Krycí list ZBV

Název Stavby dle SoD: III/10114 Vestec – Libeň Název stavebního objektu/provozního souboru (SO/PS): Silnice III/10114	Číslo SO/PS / / pořadí Změny SO/PS: SO 101 / 03	Číslo ZBV: 03
--	---	----------------------

Změnový list

Stavba: III/10114 Vestec - Libeň**Oznámení o vyčerpání položek rozpočtu týkajících se vrstvy ACP lokálních sanací, pracovní spáry a nových uličních vpustí**

Zaměřovací protokol č. 8

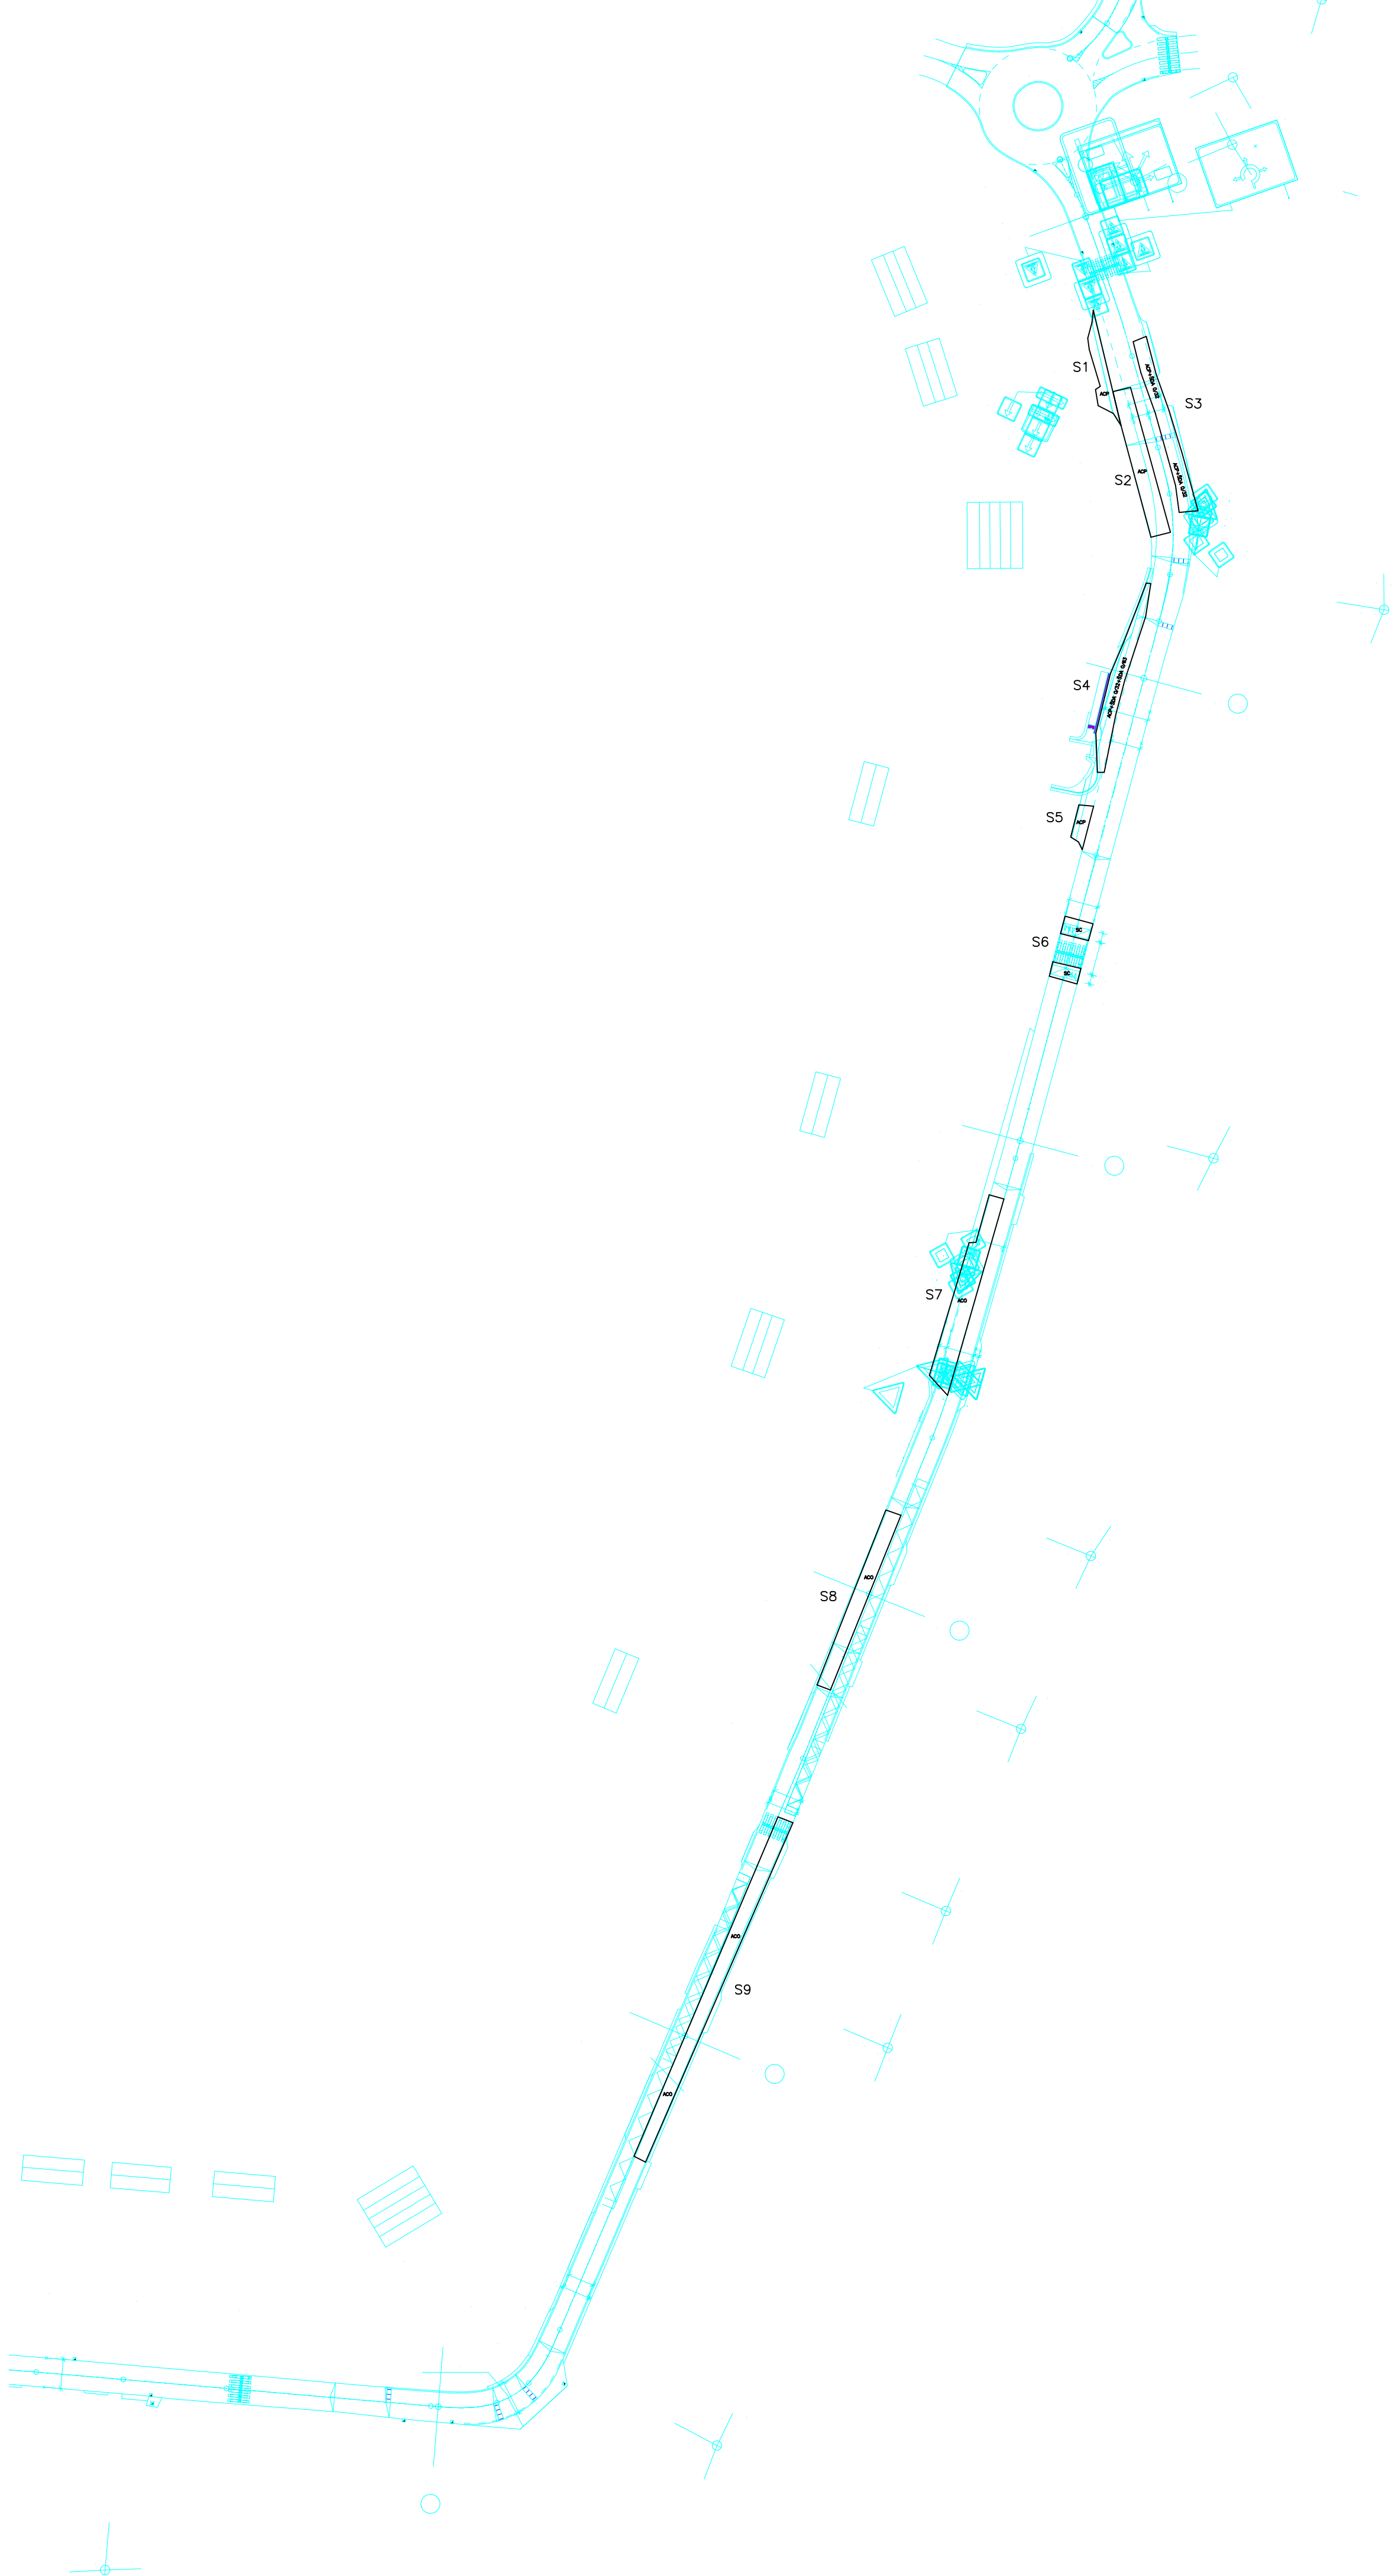
Popis prací: V průběhu stavby byl zaměřen obvod **sanací**. Ze zaměření byla určena výměra a kubatura sanace.

SANACE:								
označení dle situace	plocha ACP	tl. ACP	plocha Šda 0/32	tl. Šda 0/32	plocha Šda 0/63	tl. Šda 0/63	plocha SC	tl. SC
	m ²	m	m ²	m	m ²	m	m ²	m
S1	53	0.06						
S2	128	0.06						
S3	115	0.06	115	0.15				
S4	108	0.06	108	0.20	108	0.50		
S5	24	0.06						
S6							42	0.20
S7	175	0.06						
S8	124	0.06						
S9	233	0.06						
celkem	960		223		108		42
